Nábřeží řeky Svatky - Realizace protipovodňových opatření
města Brna – etapy VII a VIII (ORG 5344)

ZMĚNOVÝ LIST

ZL 14

- SO 08.04 – oblast D, E, F, G
- ZM 006 – Úprava podchycení ohradní zdi u Alžbětinek a objektu garáže

PROTIPOVODŇOVÁ STĚNA SO 08.04, U ALŽBĚTÍNEK - VÝKRES TVARU (KM 38,3827)

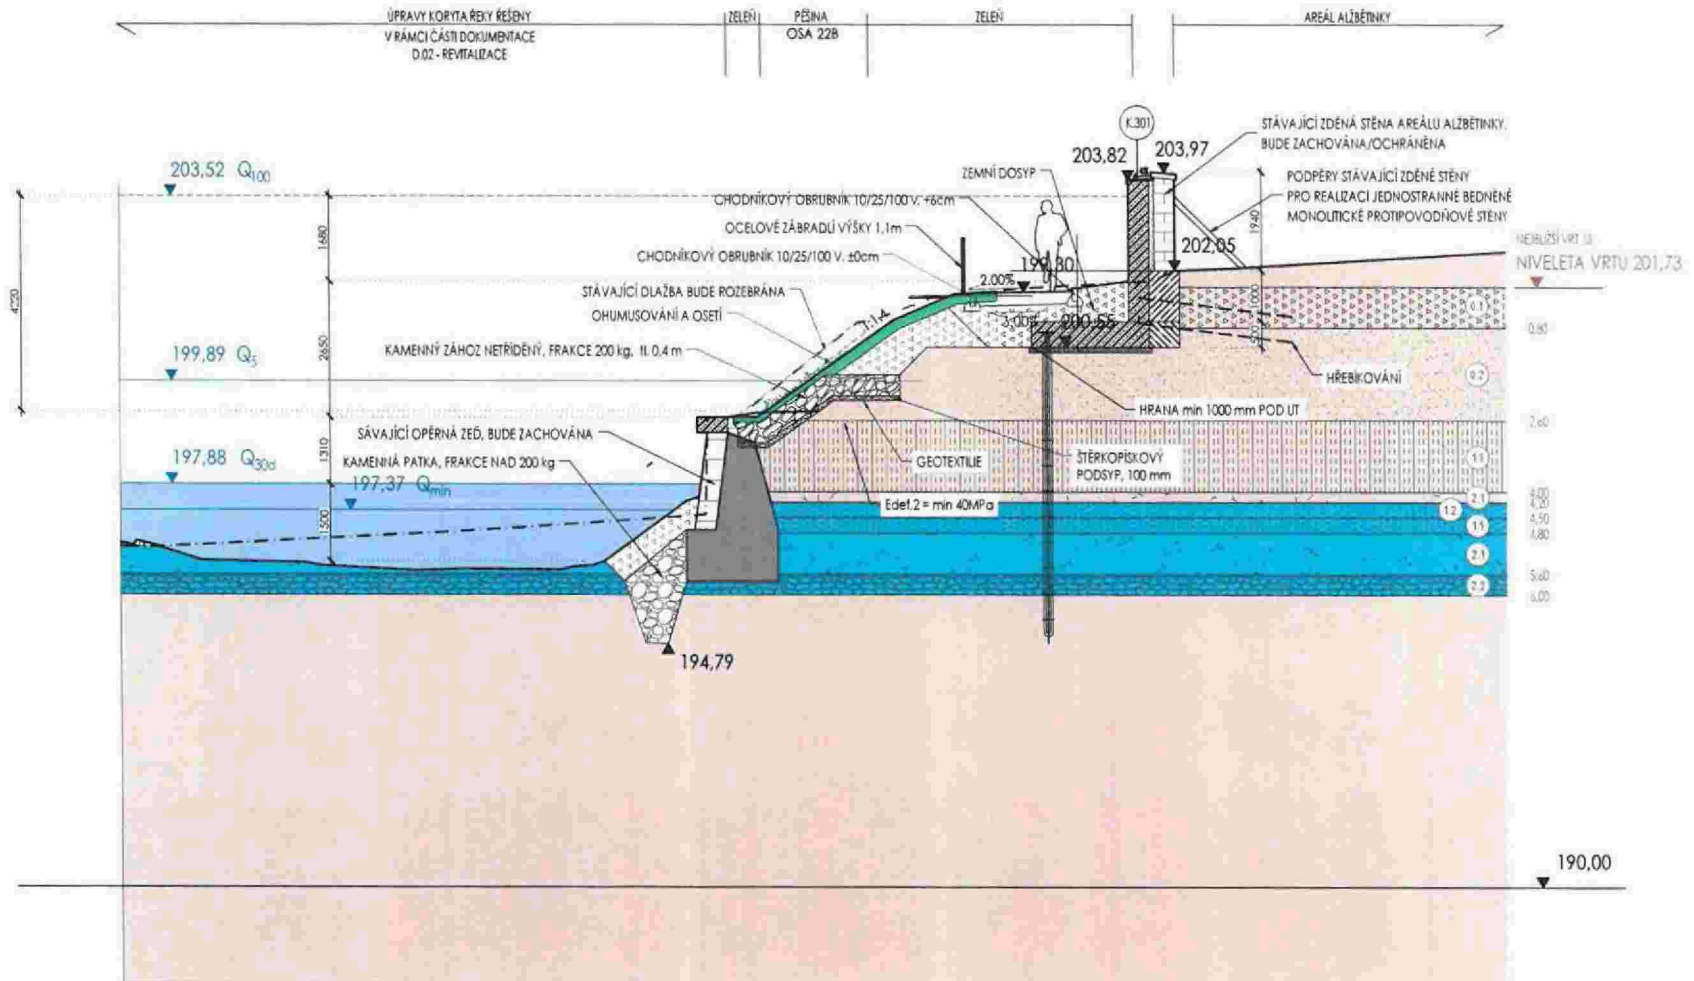
STĚNA EXTRÉM - ZAHLOUBENÍ PĚŠINY A VÝKOPOVÉ PRÁCE U PATY STĚNY
M 1:100

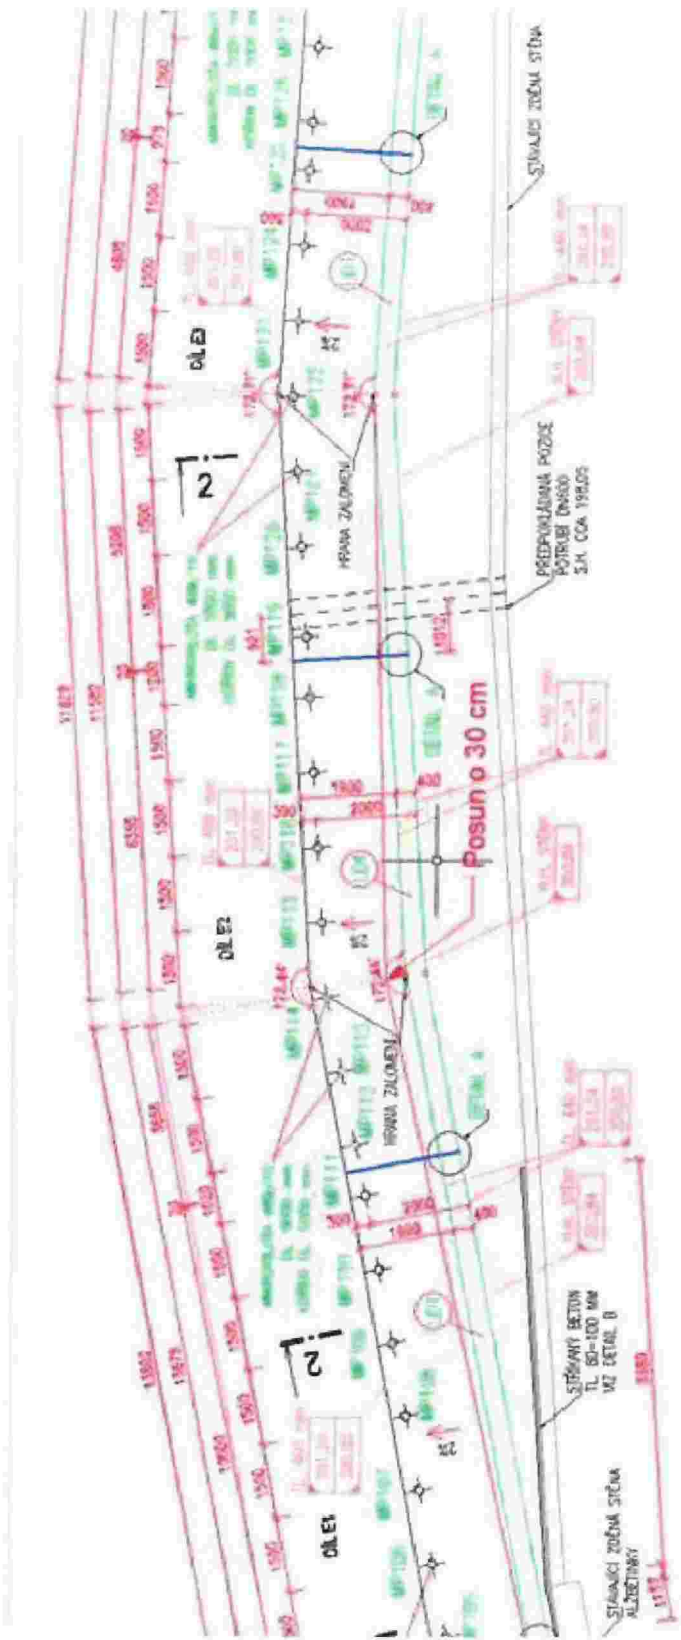
Během provádění stavby byla identifikována kolize jednoho kamene památkově chráněného základu ohradní zdi Alžbětinek a zadní části základu PPO stěny u Alžbětinek v oblasti „E“. Z místního šetření vyplynulo, že posunem lomového bodu základu navržené PPO stěny směrem do koryta Svratky o cca 30 cm nedojde následně ke kolizi s historickým základem. Zástupce AD za spol. A PLUS dne 18.9.2023 potvrdil, že posun nemá dopad do architektonického vzhledu ani do prostorového směrem k řece.

- Navržený posun základu PPO stěny v uvedeném rozsahu 30 cm ve směru do koryta je **možný a nebude mít významný vliv na úroveň hladiny** návrhového průtoku stoleté neovlivněné povodně 395 m³/s v tomto místě a tím ani na navrženou úroveň PPO a kapacitu koryta.

Obrázek 2- Vedení stezky u garáže

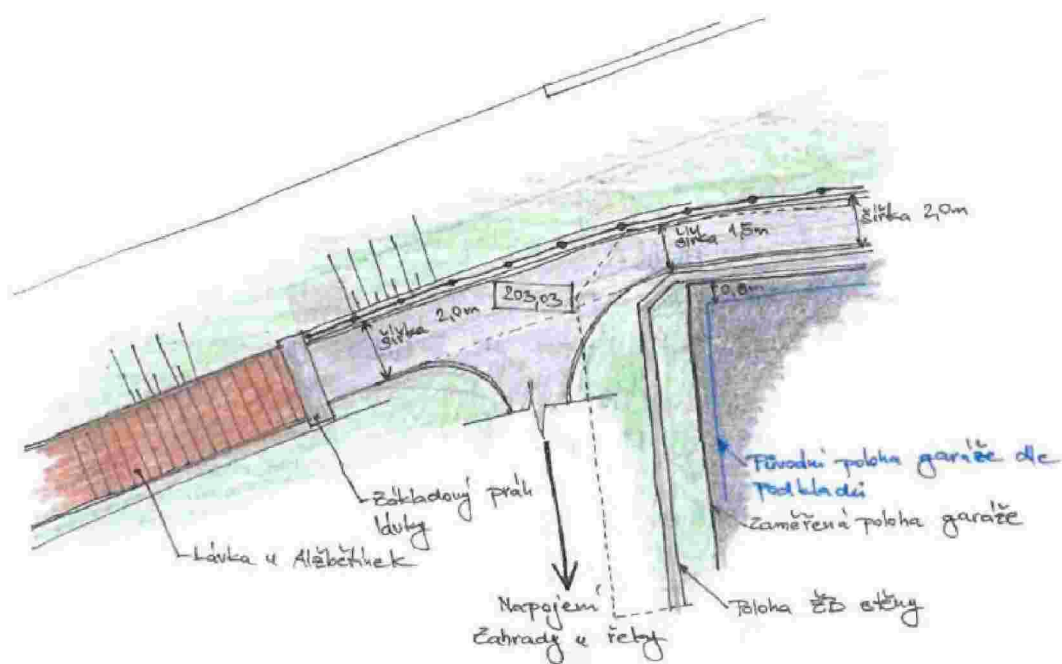
V tomto místě se dále řešilo osazení stezky, v dopravním řešení označené osou 22B, která se lokálně šířkově upraví z důvodu prostorové bariéry stávajícího objektu a svahu do koryta řeky. Šířka bude u rohu garáže upravena na hodnotu 1,5 m. 1,5m je minimální šířka stezky, která je složena ze dvou průchozích pásů 0,75 m dle ČSN 73 6110. Stezka však musí být vedena od pevné průběžné překážky ve vzdálenosti 0,25 m, což dané místo umožňuje.

Stezka bude nově projektována samostatnou dokumentací, kde bude po zúžení opětovně rozšířena na 2,0 m a napojena na areál Lipky a také na novou ocelo-dřevěnou lávku za Alžbětkami.

Obrázek 3- Řez PF 3

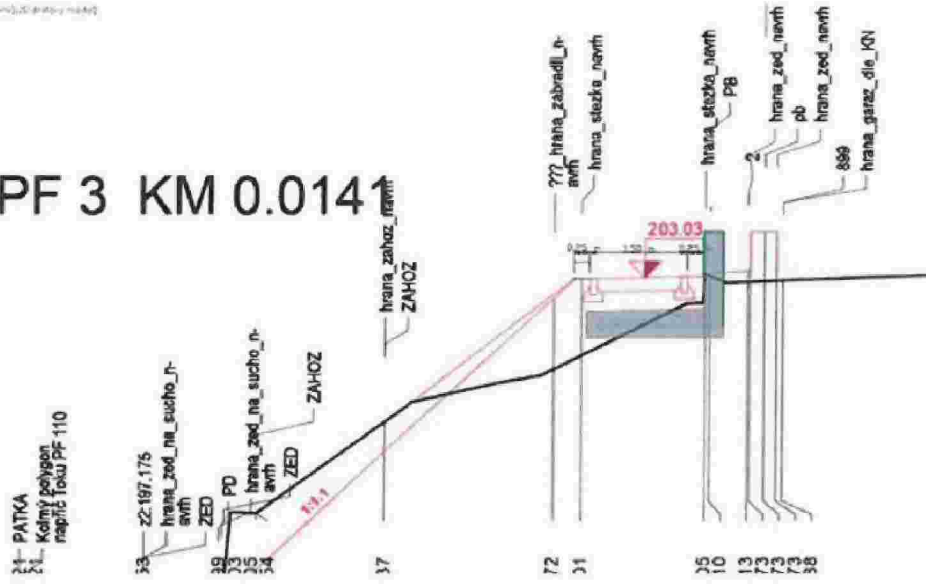
Toto řešení bylo posuzováno dle zaměření polohy garáže a aktuálních řezů z revitalizace. Nová poloha garáže a k tomu i poloha stěny je zanesena do řezu PF 3 viz níže.
